水力発電設備(ダム)の検討結果 (集中豪雨・地滑り)について

第5回電気設備自然災害等対策WGにおける
委員質疑に関する補足資料

平成26年6月 3日
電気事業連合会
電源開発株式会社

200年確率洪水流量流下時の越流水面形

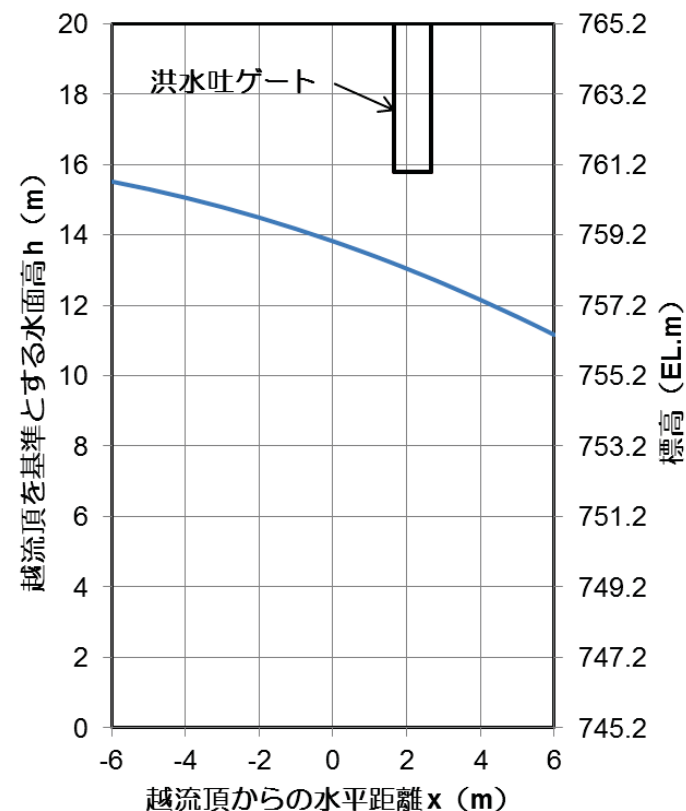
- ・200年確率洪水流量流下時の貯水位がダム天端より低くなること
- ・200年確率洪水流量流下時の越流水面と洪水吐ゲート下端の距離が1.5m以上となること

H：越流頂を基準とした上流水路での全水頭 18.65m

H_d ：越流頂の設計水頭 15.60m

※ 越流頂標高：EL. 745.20m

洪水吐ゲート下端標高：EL. 761.00m
